# Verkehrsprojekt Deutsche Einheit Schiene Nr. 8

## Ausbautrecke Nürnberg - Ebersfeld

PFA 21 Altendorf - Hirschaid - Strullendorf  
 Bestand Str. 5900, km 46,000 - km 56,165

Planänderung nach § 73 Abs. 8 VwVfG  
 ersetzt die 1. Auslegung des Planfeststellungsverfahrens

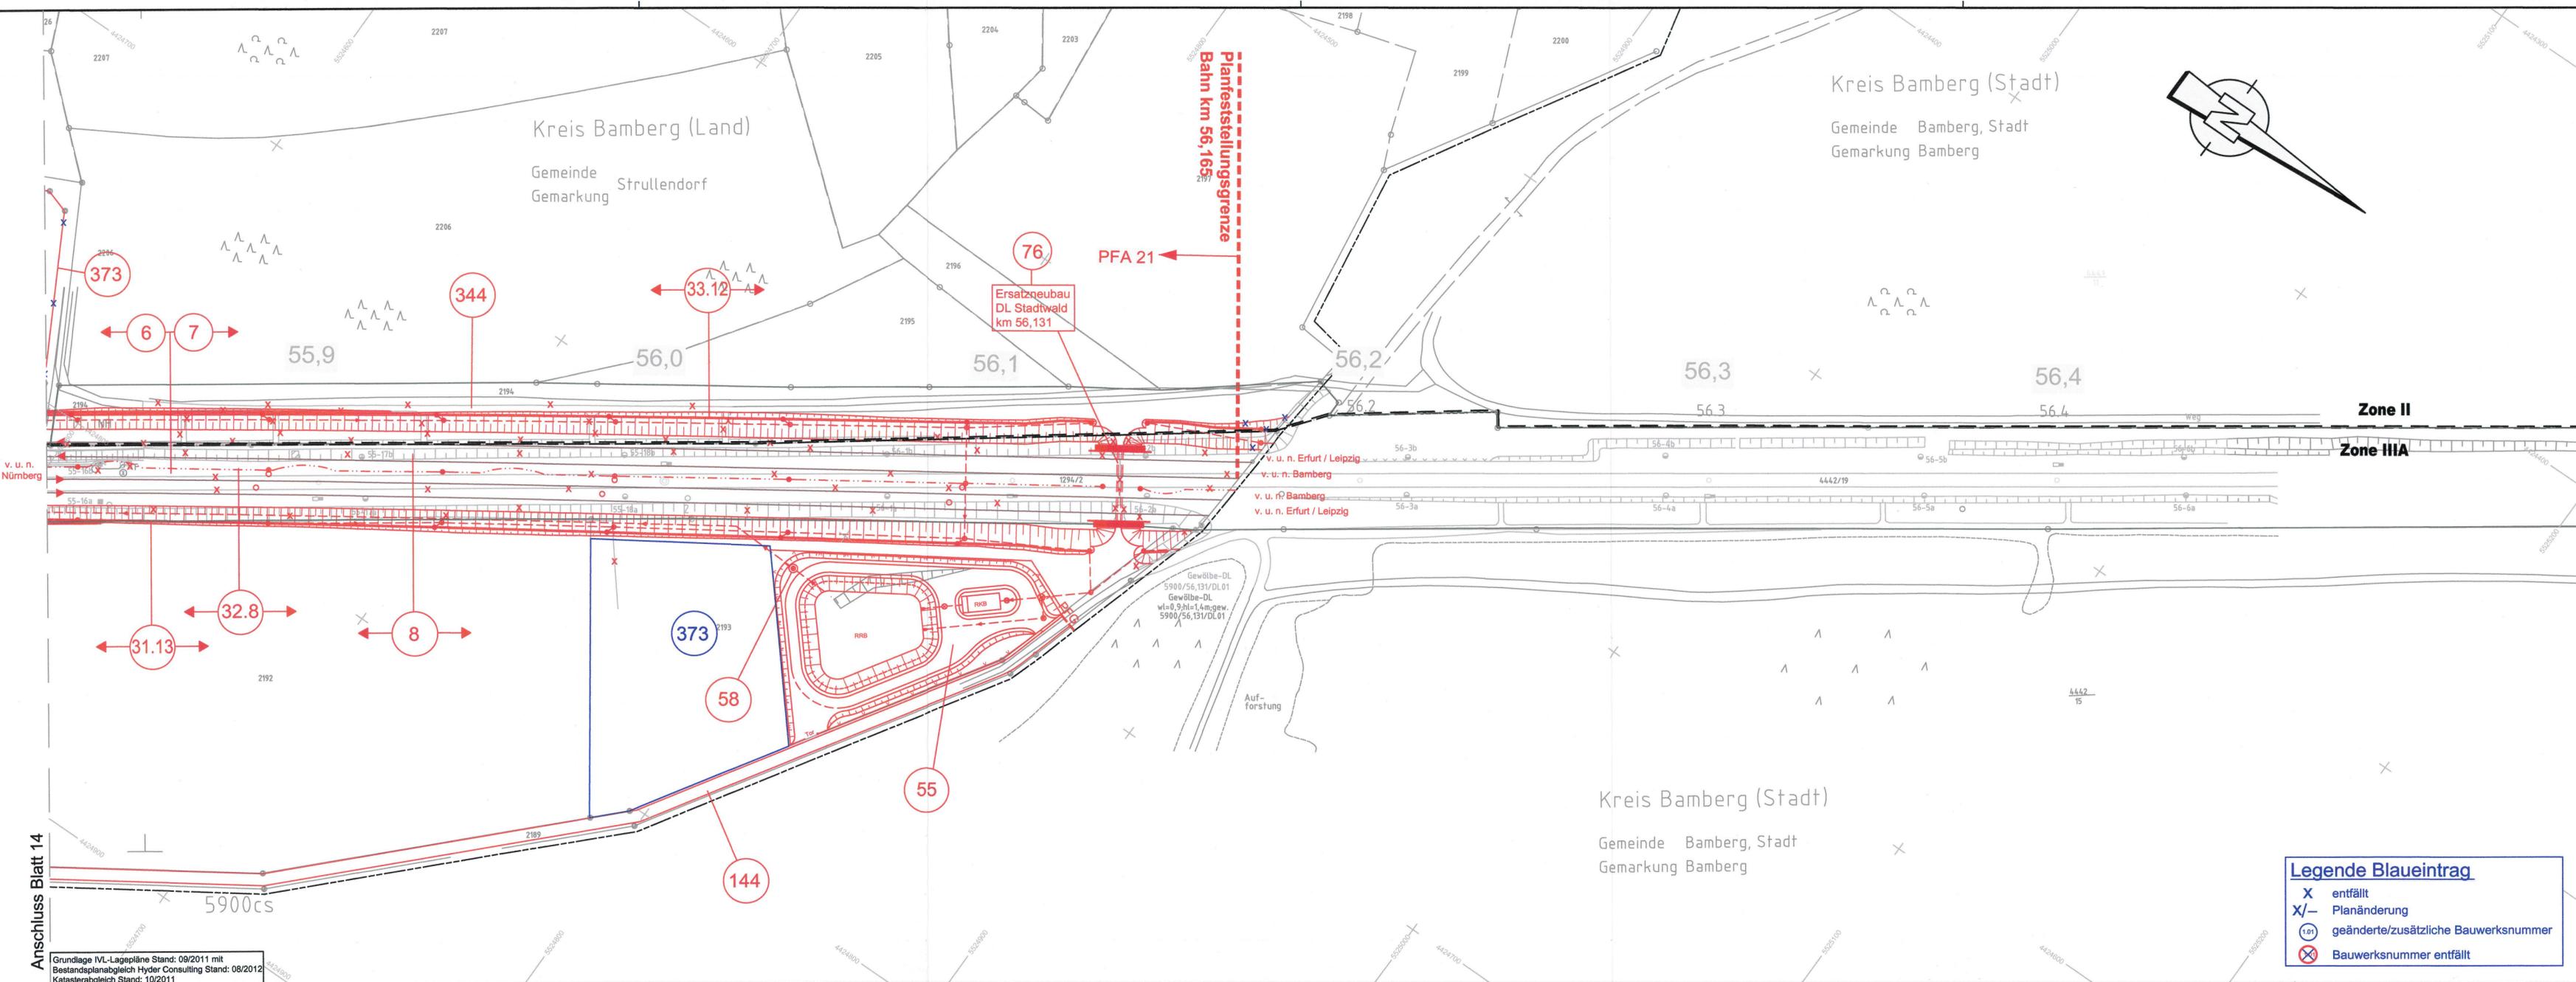
c		
b		
a	Tektur: Ergänzung LBP-Fläche BW 373, Entfall Bereich hinter km 56,165	02.11.2018
Index	Art der Änderung	Datum
